**MODELE CONCERNÉ :** VALBERG MFO70PXCD343C (v2) - 969841

**Les deux versions ne sont pas compatibles.**

**ELECTRONIQUE Version 1**

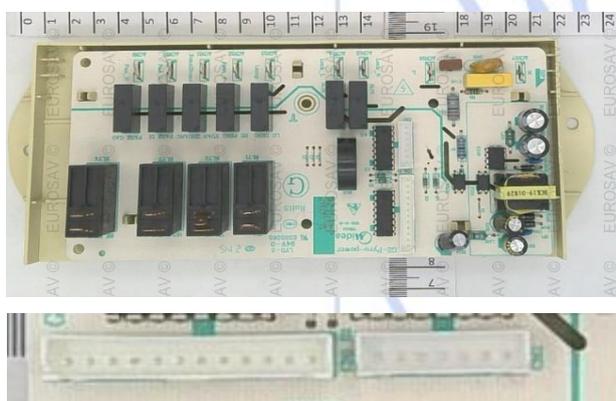
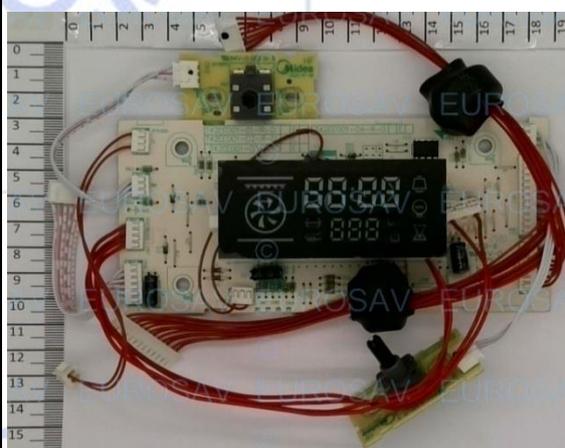
**Jusqu'à n° de série 2250 -969841-xxx**

**FME90189401  
Platine PUISSANCE**

**FME87262373  
Platine AFFICHAGE**

**ELECTRONIQUE Version 2**

**A partir de n° de série 2251 -969841-xxx**

**Remarque: lors de l'ouverture de la porte, la cuisson et l'éclairage se coupent. Le client doit appuyer sur Départ pour poursuivre la cuisson**

**FME90124953  
Platine PUISSANCE**

**FME156556991  
Platine AFFICHAGE**
